Kaupunkiympäristön toimiala
Maankäyttö- ja kaupunkirakenne
Liikenne- ja katusuunnittelu
Maisematila- ja kaupunkisuunnittelu

Sigurd Frosteruksen puiston puistosuunnitelman hyväksyminen ja Merikannontien katusuunnitelman hyväksyminen

Puisto- ja katusuunnitelmista tehtyjen muistutusten käsittely

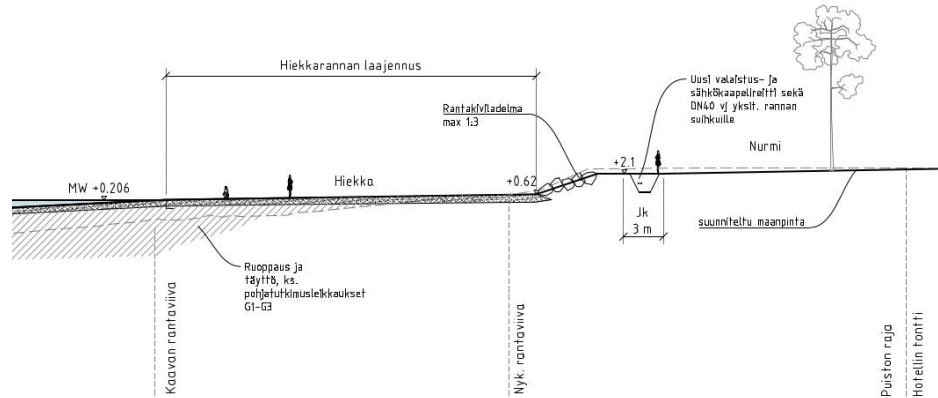
Muistutuksessa ollaan sitä mieltä, että ruoppaus pilaa matalan merialueen.

Suunnitelmassa on mukana voimassa olevassa asemakaavassakin osoitettu Taivalsaaren niemen kiertävä rantaraitti, jonka ohella puiston reitistöä laajennetaan ja siitä luodaan nykyistä esteettömämpi, jolloin puisto ja sen ranta-alue tulee laajemmin eri ihmisryhmien käytettäväksi. Lisäksi reittiä kehitetään lisäämällä sen varrelle oleskelun paikkoja.

Rannan ruoppaaminen ja uimarannan perustaminen toteutetaan alueen virkistyskäyttömahdollisuuksien kehittämiseksi. Uusi hiekkaranta jatkaa jo olemassa olevaa Hietaniemen uimarantaa. Ruoppauksessa poistetaan haitta-ainepitoisuudeltaan Sedimenttien ruoppaus- ja läjitysohjeen (Ympäristöhallinnon ohjeita 1/2015) mukaisen tason 2 ylittävät sedimenttimassat. Kuorintaruoppauksen jälkeen pohjaan jää alhaisempia haitta-ainepitoisuuksia sisältäviä pehmeitä sedimenttejä. Rannan hiekkatäyttö rakennetaan savikerroksen päälle paksuimmillaan noin 4 m paksuudelta. Samalla rantaviiva siirtyy pois päin mantereesta. Ulkoreunaan rakennetaan tukipenger.
